FICHA DE ANÁLISIS DE PREFACTIBILIDAD DE OBRA PÚBLICA

Presupuestos Participativos 2024 - 2025

CONSTRUCCIÓN ESCALINATA PASAJE 17 DE NOVIEMBRE

8. FOTOGRAFÍAS

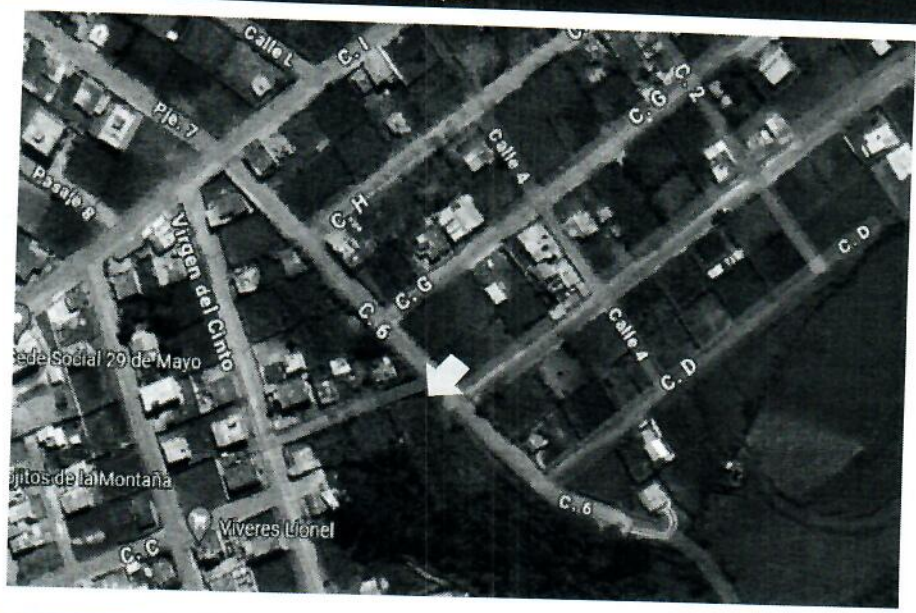
CRITERIO TÉCNICO: **TÉCNICAMENTE NO FACTIBLE**, EN RAZÓN DE:
 - NO FACTIBLE PARA CONSTRUCCIÓN DE GRADERÍO EN PASAJE.- TRAZADO VIAL APROBADO, SIN EMBARGO LA PENDIENTE DEL TRAMO SOLICITADO SUPERA EL LIMITE MÁXIMO PARA DISEÑO GEOMÉTRICO DE VÍA DE CIRCULACIÓN VEHICULAR.
